6 複数の海底地すべりが同時発生した場合 の影響検討

6 複数の海底地すべりが同時発生した場合の影響検討 コメント回答概要

第767回審査会合（2019年9月6日）コメント回答（説明済）

今回コメント回答

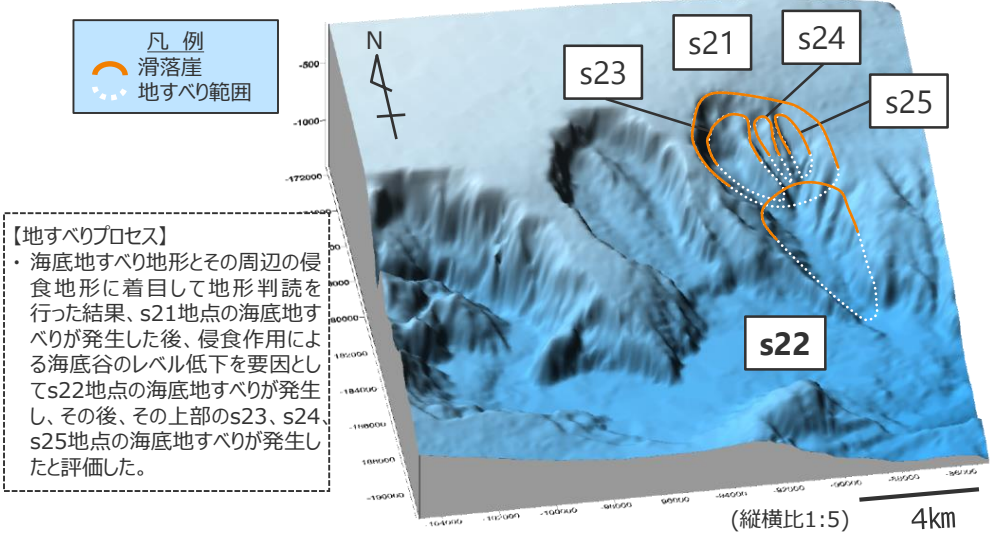
○No.3コメント（同時発生に関する影響検討の考え方）

- s21-s25地点の海底地すべりの同時発生、s26-s29地点の海底地すべりの同時発生について影響検討を実施しているが、もう少し大局的に見て同じ海底斜面の中で隣接しているs21-s29地点の海底地すべりの同時発生を考慮する必要があるか検討すること。

○コメント回答概要

- 海底地すべりの進展メカニズムおよび進展事例を踏まえて、海底地すべりの同時発生に関する検討方針を明確にした。
- s21-s25地点の海底地すべりとs26-s29地点の海底地すべりとは、地すべり地形の位置関係および傾斜方向の特徴から一方の地すべりの発生が他方の地すべりの発生に進展したものではないと考えられ、同時発生の影響検討を行うことまでは必要ないと考えられる。

s26-s29地点の地すべり方向の設定に関する変更点

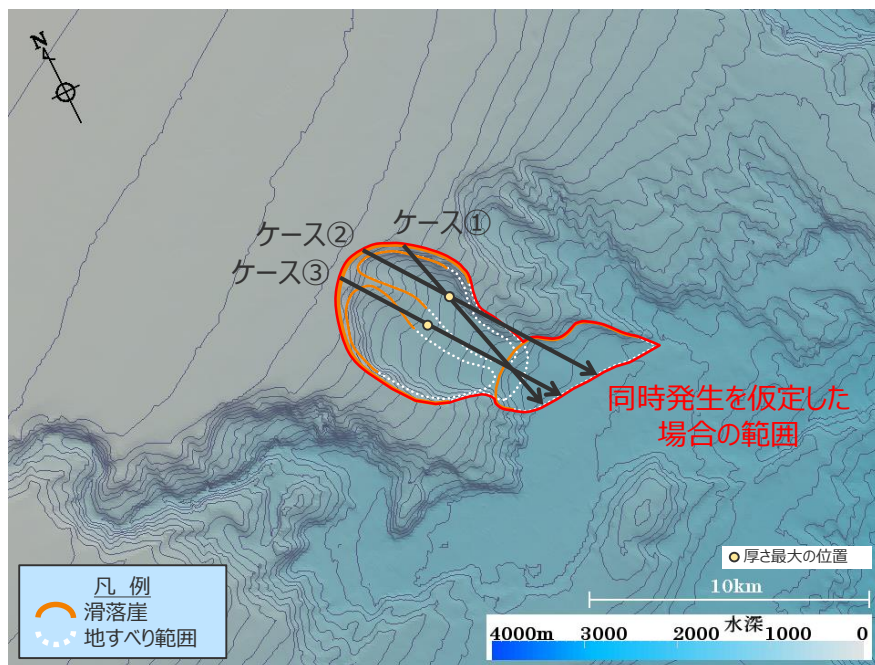
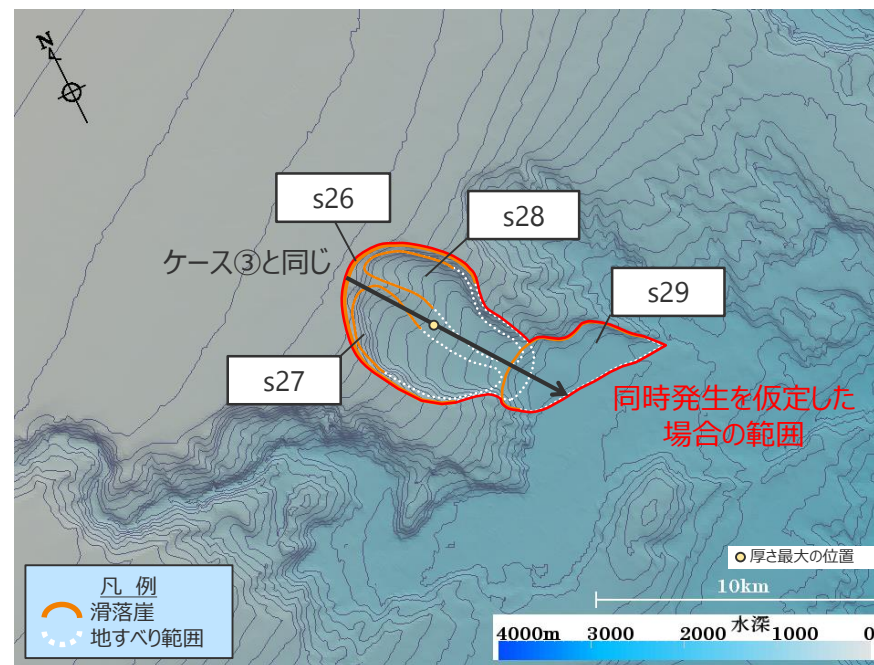
○No.2コメント（同時発生に関する水位下降側の影響検討）

- 海底地すべりの同時発生に関する影響検討では、水位上昇側と合わせて水位下降側の検討結果も示すこと。

- s26-s29地点の海底地すべりが同時発生した場合の地すべり方向の設定について、2018年4月3日のヒアリングでのコメントを踏まえて複数の地すべり方向を設定して津波水位に与える影響評価を確認してきた。

- 海底地すべりは、地すべり体が、重力の作用によって、地すべり地形内の傾斜にしたがい移動する現象であり、その地すべり方向は地形によって決まると考えられる。
- s26-s29地点のように、個々の体積に大きな差がある地すべり体が同時に移動する場合、重力が作用する体積が大きい地すべり体の移動により、全体の移動方向が支配されると考えられることから、s26-s29地点の海底地すべりが同時発生した場合の地すべり方向を、s26地点の地すべり方向と同じとして設定することとした。
- また、設定した地すべり方向について、地すべり地形内の層厚を加味した傾斜方向と比較することにより、その妥当性を確認した。(次頁)

(第767回審査会合) 複数の地すべり方向を設定して検討

(今回) 体積が大きいs26地点の地すべり方向と同じとして設定して検討

- ケース①：地すべり体の厚さが最大の地点を通り、地すべり地形の傾斜方向に沿って設定したケース
- ケース②：地すべり体の厚さが最大の地点を通り、s26地点単独発生ケースと同じ方向で設定したケース
- ケース③：s26地点単独発生ケースと同じ地点・方向で設定したケース

影響検討結果の比較

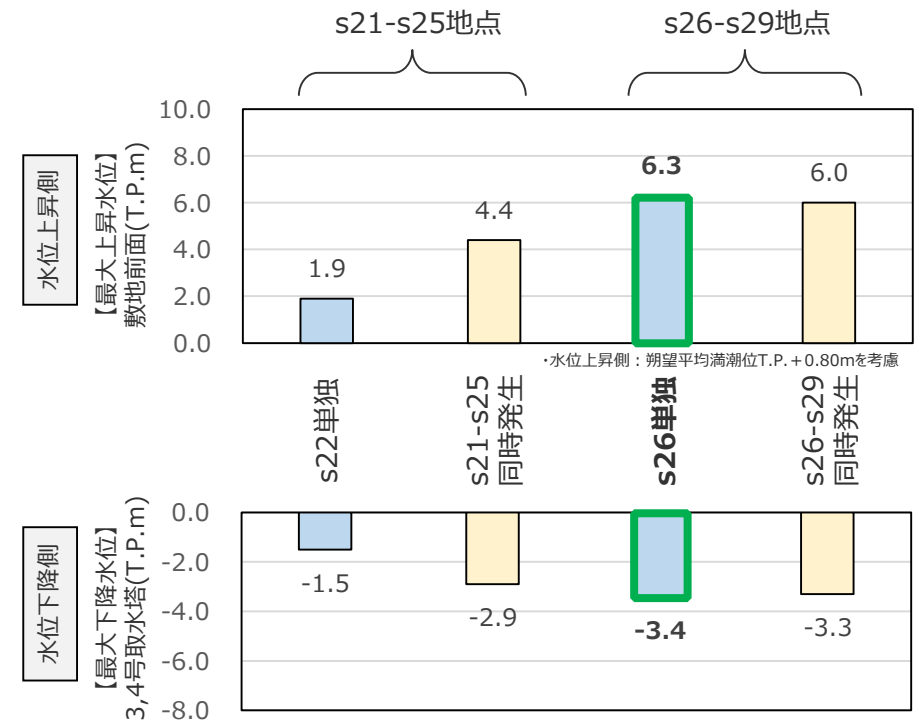
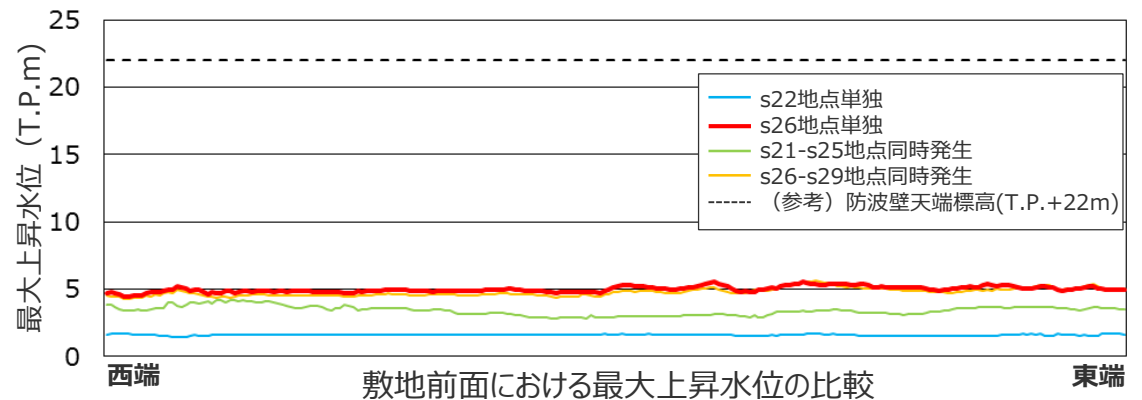
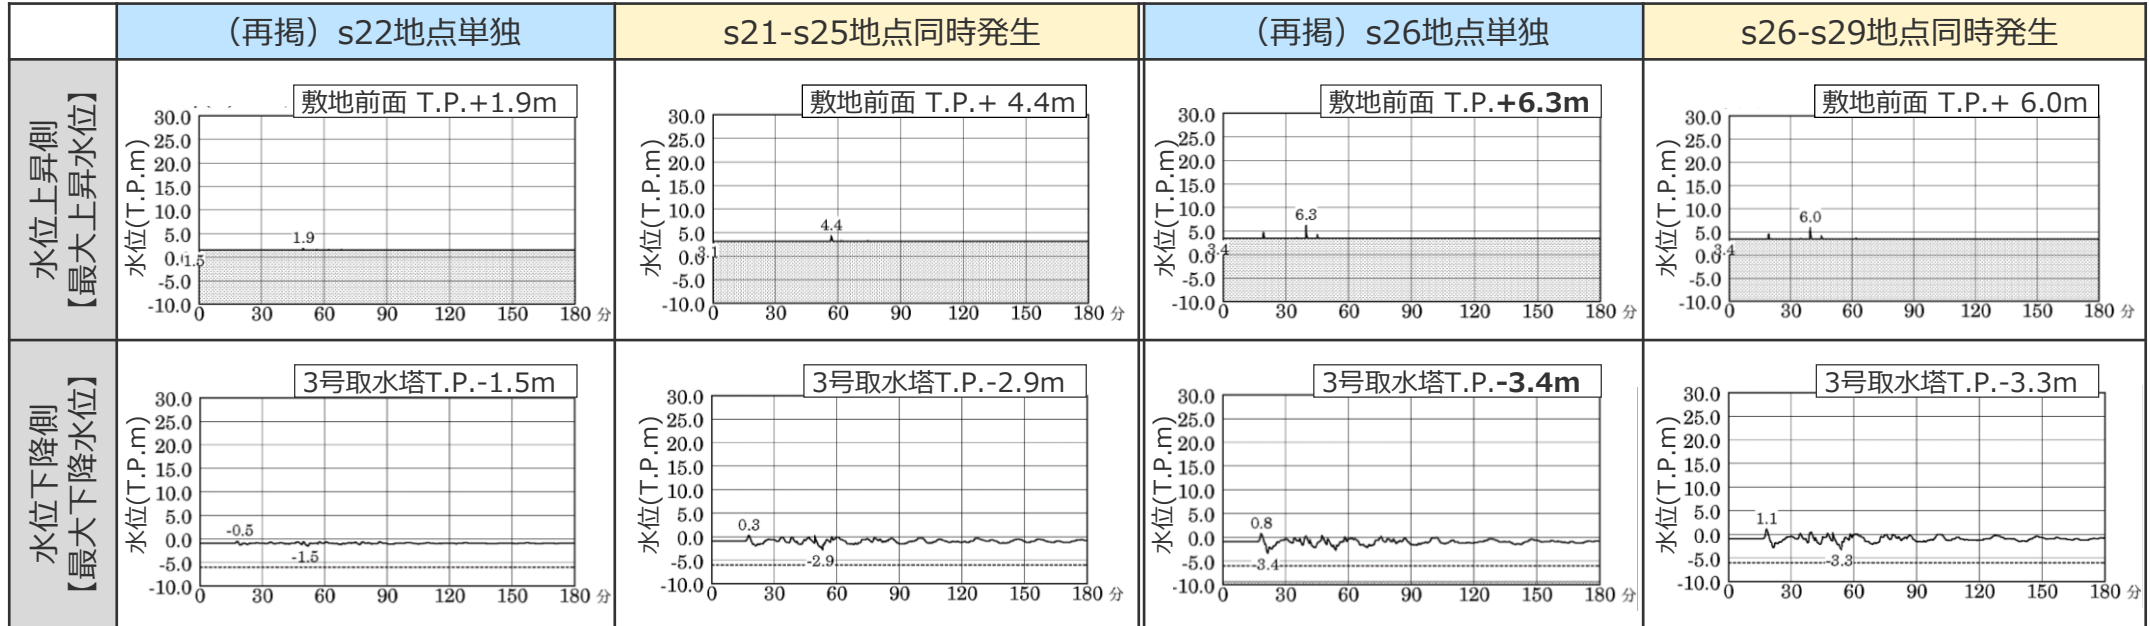
No.2コメント回答 (同時発生に関する水位下降側の影響検討)

■ 最大上昇水位・最大下降水位ともに、s26地点単独の海底地すべりの影響が最も大きく、s26地点の海底地すべりにより代表できることを確認した。

同時発生に関する影響検討について、同時発生の場合の地すべり方向を再整理した上で、水位上昇側の検討結果と水位下降側の検討結果を合わせて示した。
